此维修公告适用于所有的Calidus产品。

服务通告

图 1 水管末端的管夹

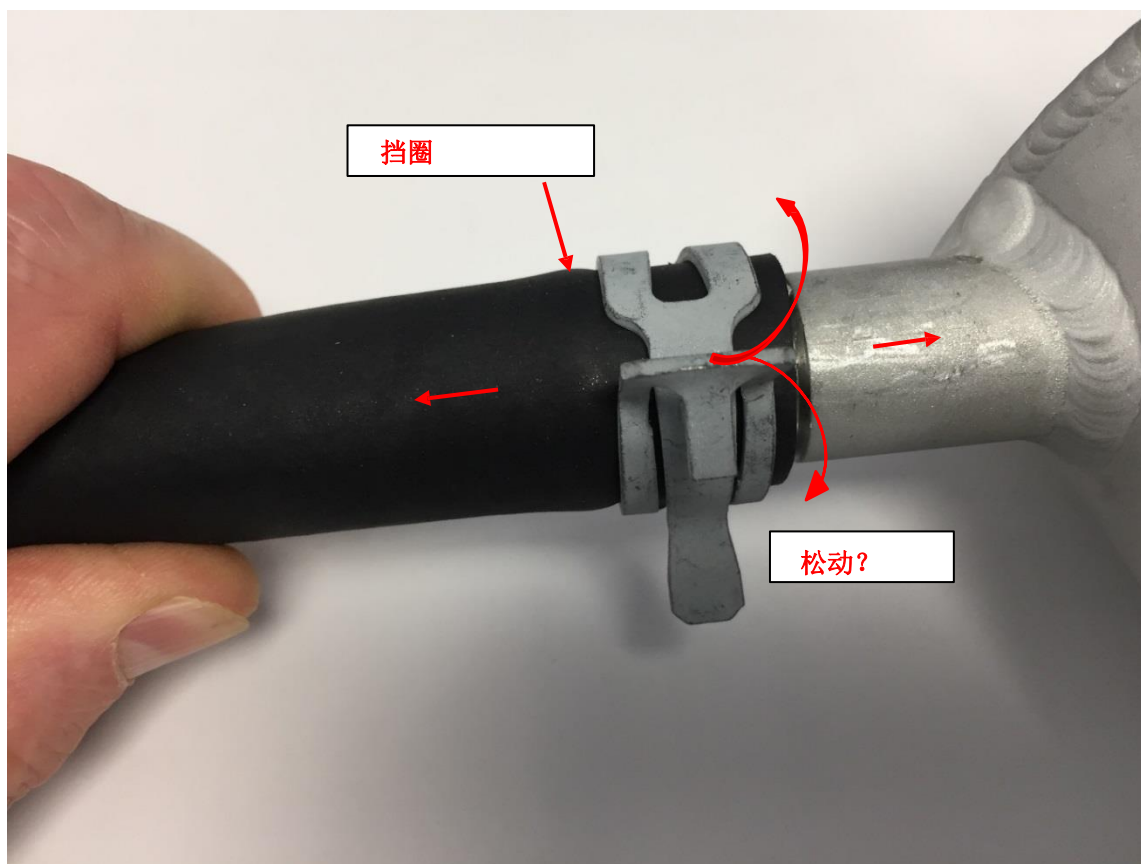
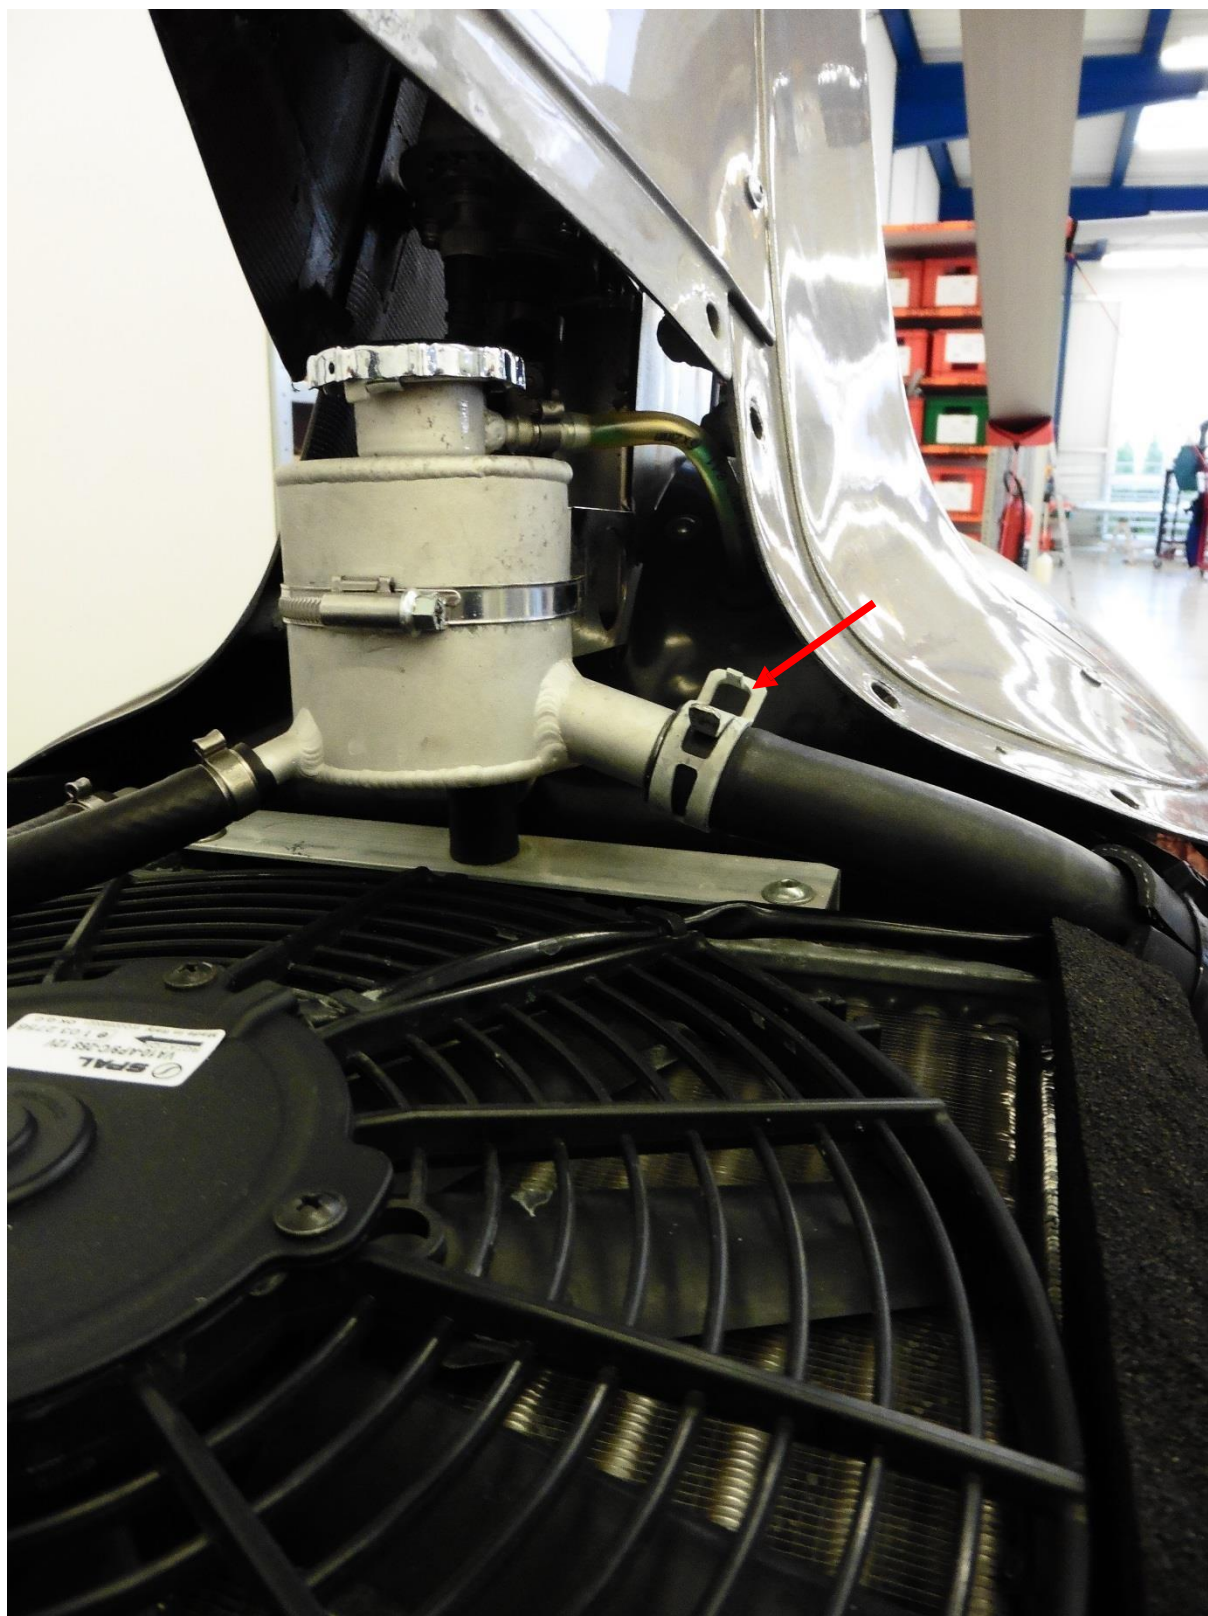
发现新飞机的发动机冷却液压力箱上的软管连接管夹不够紧，会有冷却液损失。原因是冷却软管壁厚不同导致的。如果使用中认为没有其它情况，此维修通知则建议检查此连接的牢固性。如果觉得有问题，就用24mm的管夹替换所安装的26mm管夹。

- 1 检查：检查连接压力箱和冷却系统的软管两端的两个管夹，管夹安装靠近压力箱硬管上的挡圈而不是夹在挡圈上，且管夹不松动。
- 2 矫正：如果管夹位置不正确，重新定位并再检查软管是否松动。如果软管与管夹不牢固，排出一些冷却液后再拆下软管。拆下软管，用24mm管夹替换这两个管夹，重新安装好。
按照旋翼机维护手册进行作业和添加冷却液。
